知多火力発電所 7，8 号機建設計画
環境影響評価準備書

補 足 説 明 資 料

令和 7 年 5 月

株式会社 J E R A

図 54-1(6) 温排水拡散予測結果（海面下 2m における包絡線、将来）

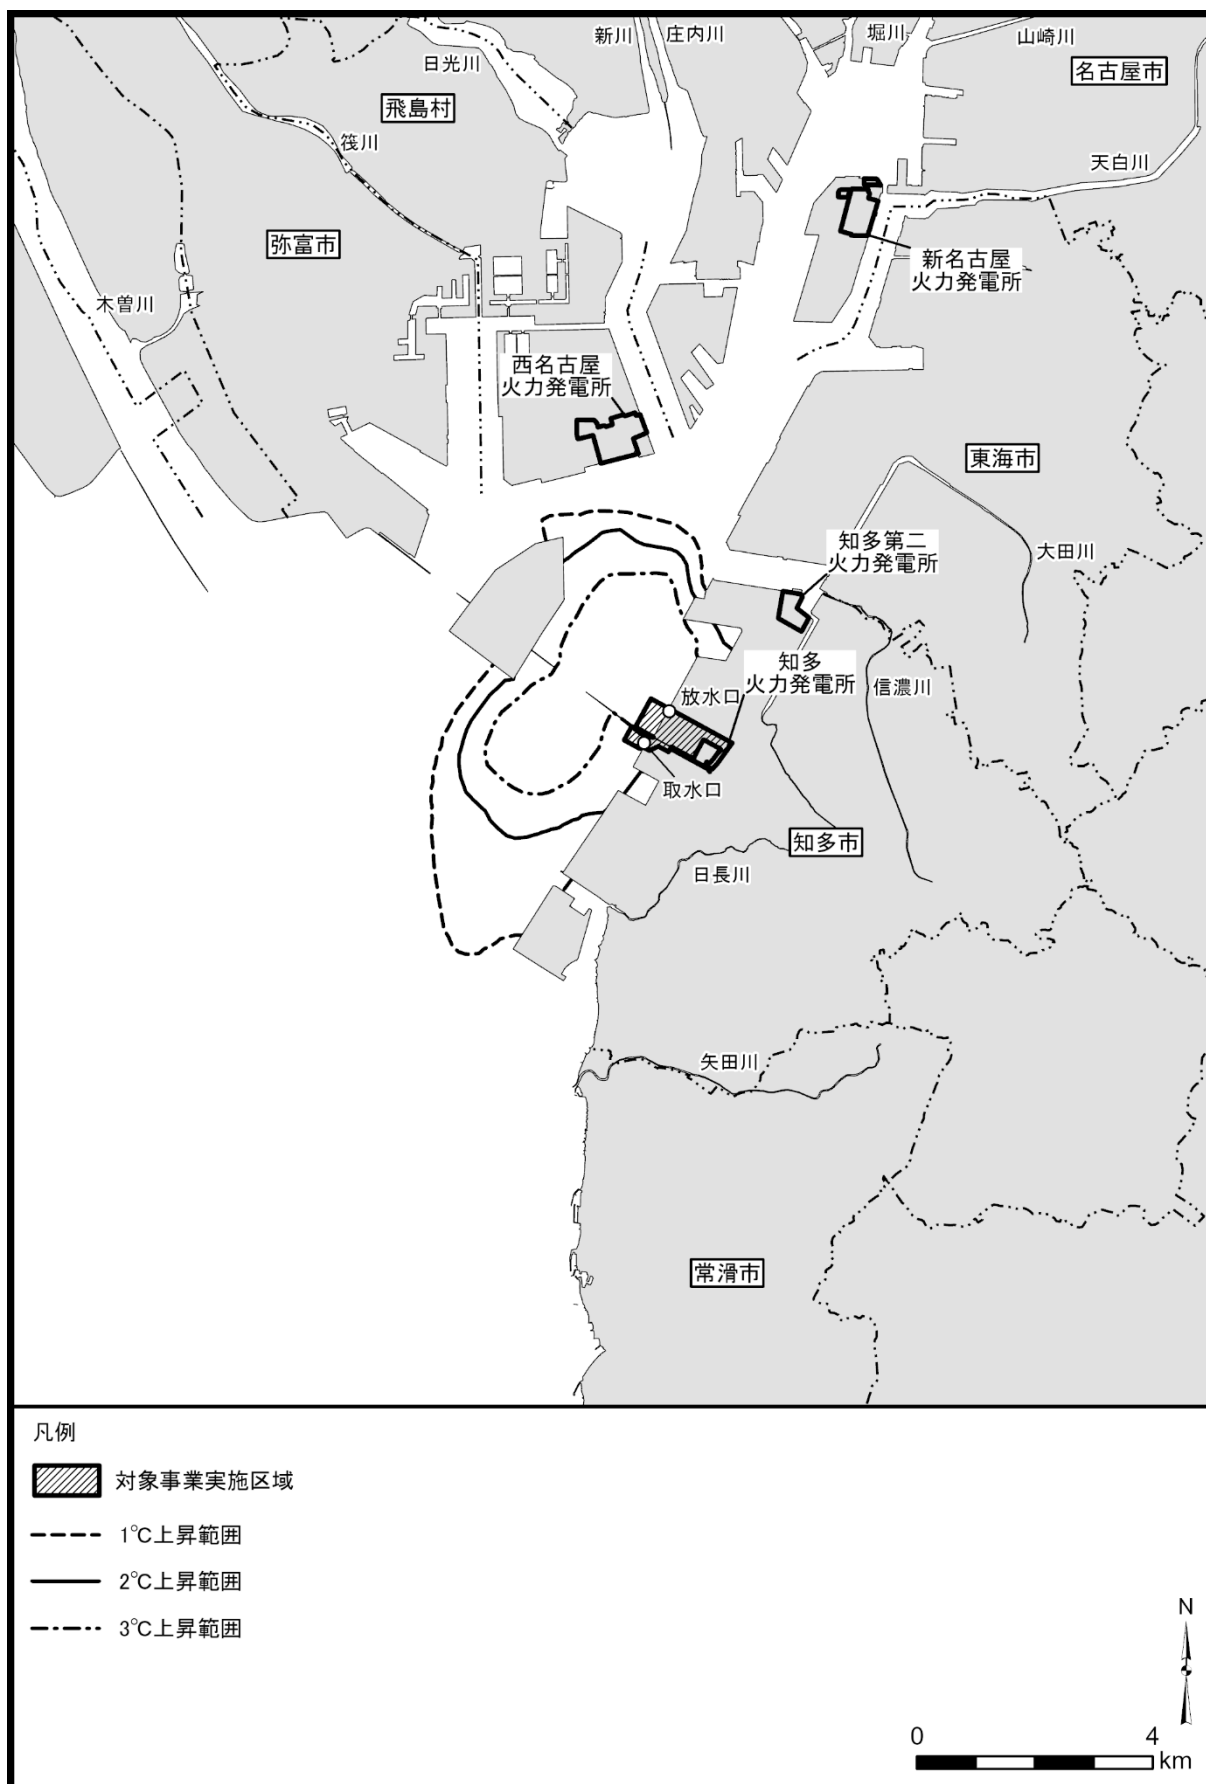
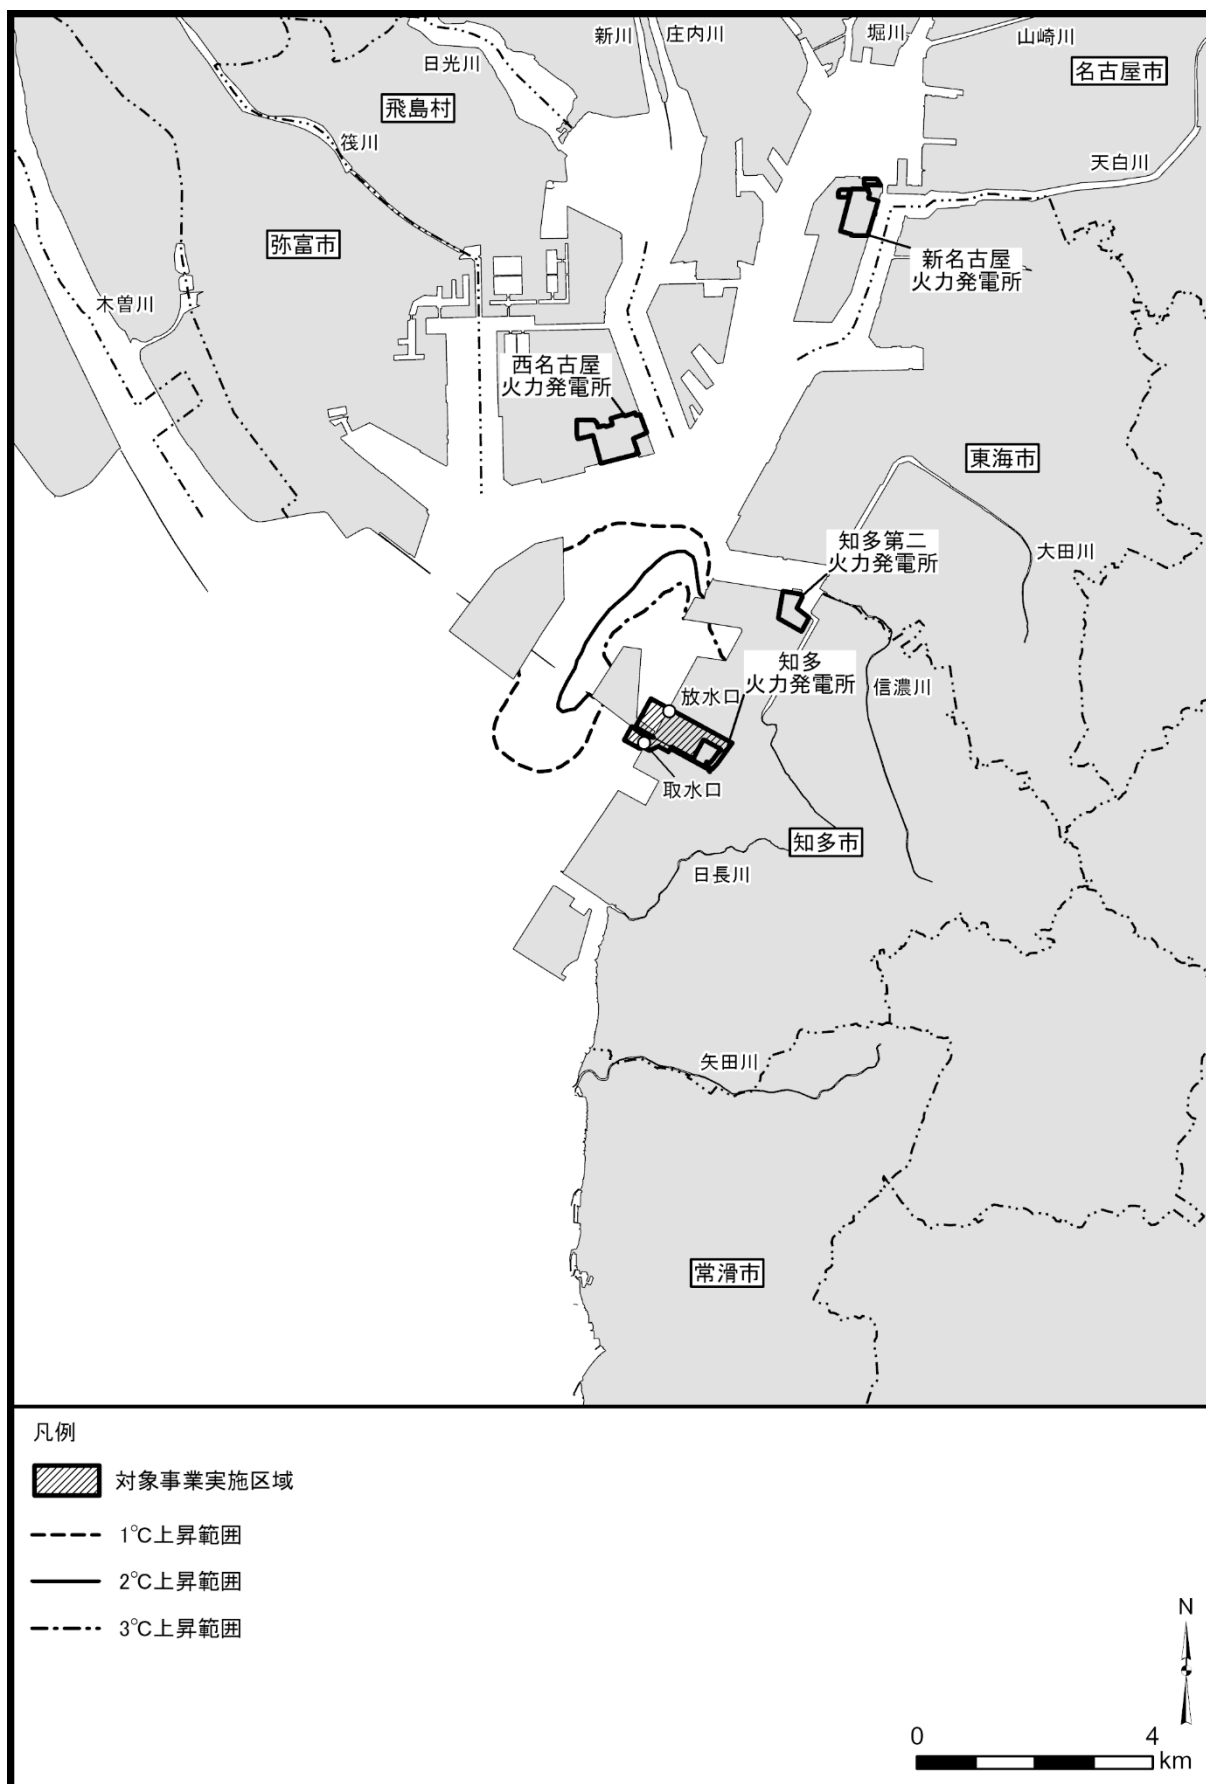
対象発電所（知多火力）単独の場合の温排水拡散予測結果は、図 54－1 のとおりです。

なお、放水条件以外の温排水拡散予測条件は、「第 10.1.2.1-25 表 温排水拡散予測条件」（準備書 P802）のとおりです。
